## **Autorité environnementale**

### **Avis délibéré de l'Autorité environnementale sur les demandes d'autorisation d'exploiter trois stations de transit de matériaux à Draché, Sainte-Catherine-de-Fierbois et Sorigny (37)**

**n°Ae: 2013-33  
2013-34  
2013-35**

Figure 4 : localisation de la station de transit de matériaux de Sainte-Catherine-de-Fierbois (source : dossier de demande d'autorisation d'exploiter)

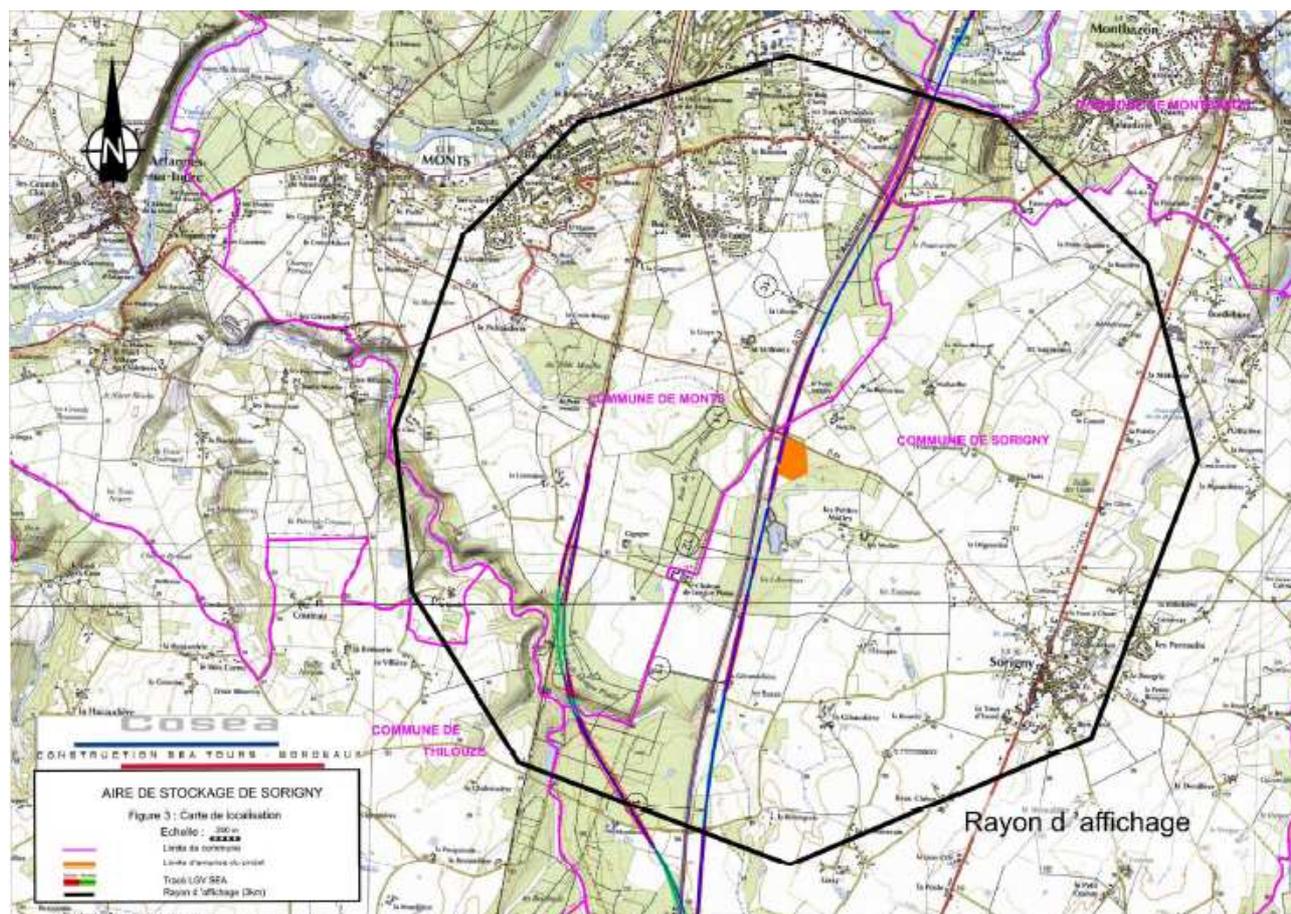
Ils ont également pu constater que la localisation effective du bassin prévu sur le site de Sorigny ne correspondait pas à

celle présentée dans le dossier de demande d'autorisation. Dans les cartes transmises à l'Ae, ce bassin est localisé en bordure sud du site, c'est-à-dire au niveau de ce qui semble être son point bas, alors qu'il a en réalité été réalisé au nord de l'aire de stockage. Il convient d'apporter des explications sur les raisons de ces différences, notamment au regard du sens d'écoulement effectif des eaux de ruissellement sur la plateforme.

**L'Ae recommande de mettre à jour le dossier en décrivant précisément les aménagements réalisés ou restant prévus en matière de gestion des eaux et en justifiant les différentes hypothèses à partir desquelles ils sont dimensionnés ainsi que leur localisation.**
